Wyjaśnienia nr 3 z dnia 29.08.2018r.w odpowiedzi na wniosek z dnia 28.08.2018r.

**Dostawa i montaż instalacji kolektorów solarnych w budynkach mieszkalnych  
położonych na terenie Miasta Siemiatycze.**

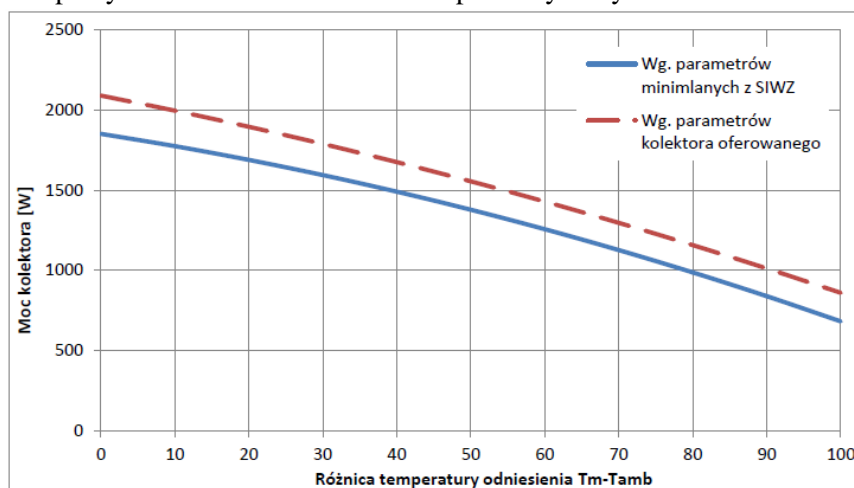
W opisie przedmiotu zamówienia Zamawiający podał jako minimalne parametry kolektora słonecznego :

- powierzchnia brutto: nie mniej niż 2,23 m<sup>2</sup>,
- sprawność optyczna do powierzchni czynnej: nie mniej niż 83%,
- współczynnika strat  $a_1$  do powierzchni czynnej: nie więcej niż 3,249W/(m<sup>2</sup>K),
- współczynnika strat  $a_2$  do powierzchni czynnej: nie więcej niż 0,02 W/(m<sup>2</sup>K<sup>2</sup>).

Na podstawie powyższych parametrów wskazanych przez Zamawiającego, obliczone wartości mocy w poszczególnych punktach różnicy temperatury  $dT$  oraz przy natężeniu promieniowania  $G = 1000$  W/m<sup>2</sup> wynoszą odpowiednio:

- 1 851 W (dla  $dT = 0K$  i  $G = 1000$  W/m<sup>2</sup>)
- 1 774 W (dla  $dT = 10K$  i  $G = 1000$  W/m<sup>2</sup>)
- 1 593 W (dla  $dT = 30K$  i  $G = 1000$  W/m<sup>2</sup>)
- 1 377 W (dla  $dT = 50K$  i  $G = 1000$  W/m<sup>2</sup>)
- 1 125 W (dla  $dT = 70K$  i  $G = 1000$  W/m<sup>2</sup>)

Dodatkowo z powyższych punktów różnicy temperatury  $dT$ , równej 30K, Zamawiający żąda wyższej wartości mocy kolektora niż wynika z podanych współczynników i ma ona wynosić nie mniej niż 1701 W (dla  $dT = 30K$  i  $G = 1000$  W/m<sup>2</sup>).

warunków odniesienia, co także dla osób mniej zorientowanych umożliwi proste, jednoznaczne i bezpośrednie porównywanie mocy kolektorów, a w przypadku przedmiotowego postępowania ocenę spełnia wymaganych parametrów minimalnych. Postawienie wymagań co do wydajności kolektora słonecznego wyłącznie w postaci wymaganej mocy minimalnej kolektora, umożliwi Zamawiającemu uzyskanie kolektora o wyższej wydajności cieplnej i osiągnięcie wyższego efektu ekologicznego niż wynika z wymagań opisanych w SIWZ. Jednocześnie zamawiający nie będzie ograniczał konkurencji, poprzez niedopuszczenie do zastosowania produktów o wyższej wydajności, co łatwo robić wprowadzając wiele szczegółowych parametrów, jak jest to zrobione w obecnej specyfikacji, na przykład w postaci współczynników sprawności. Parametry te osobno nie wskazują na wydajność cieplną kolektora słonecznego, a dopiero wyliczona na ich podstawie moc dla różnych warunków pracy pozwala na dokonanie obiektywnego porównania oferowanych kolektorów. Przyjęty opis przedmiotu zamówienia, z obecną treścią w zakresie kolektorów słonecznych narusza zasady konkurencji co jest sprzeczne z prawidłowym wydatkowaniem środków publicznych, gdyż nie dopuszcza do zastosowania oferowanego przez nas kolektora lepszego, o wyższej wydajności cieplnej w każdych warunkach pracy. Zobrazowane zostało to na poniższym wykresie:

Prosimy o dopuszczenie do zastosowania w zakresie równoważności przyjętych rozwiązań kolektora słonecznego o wyższym niż dopuszczony w opisie przedmiotu zamówienia współczynniku strat nieliniowych  $a_1 = 3,684 \text{ W}/(\text{m}^2\text{K}^2)$ , pod warunkiem zaoferowania kolektora, którego moc dla różnicy temperatury  $dT$  wynoszącej odpowiednio 0K, 10K, 30K, 50K i 70K jest wyższa od mocy kolektora, wymaganej przez Zamawiającego w SIWZ.

Zamawiający informuje, iż podtrzymuje zapisy określone w SIWZ. W omawianym zakresie Zamawiający zwraca uwagę, że przedmiotem niniejszego zamówienia jest nie tylko dostawa urządzeń, takich jak kolektory słoneczne, przedmiot zamówienia jest znacznie szerszy i obejmuje między innymi także dostawę i montaż całej instrukcji kolektorów słonecznych. W związku z tym, przy opisie przedmiotu zamówienia, należało uwzględnić okoliczności związane nie tylko z dostawą kolektorów słonecznych, ale także pozostałe uwarunkowania związane ze wszystkimi elementami przedmiotu zamówienia, w tym również te dotyczące dostawy i montażu instalacji. W ocenie Zamawiającego ukształtowanie takiego wymagania jest ściśle powiązane z tym, że kolektor słoneczny będzie musiał współpracować z pozostałymi urządzeniami wchodzącymi w skład instalacji solarnej. Wymagane przez Zamawiającego minimalne parametry kolektora w żaden sposób nie ograniczają zasad neutralności, ponieważ według wiedzy Zamawiającego na rynku istnieje wiele produktów

spełniających wymagania przetargowe. Zamawiający dopuszcza każdy kolektor równoważny do opisanych, który spełnia minimalne parametry techniczne.

Ponadto Zamawiający zwraca uwagę, że podane w pytaniu parametry kolektora słonecznego nie są tożsame z SIWZ.
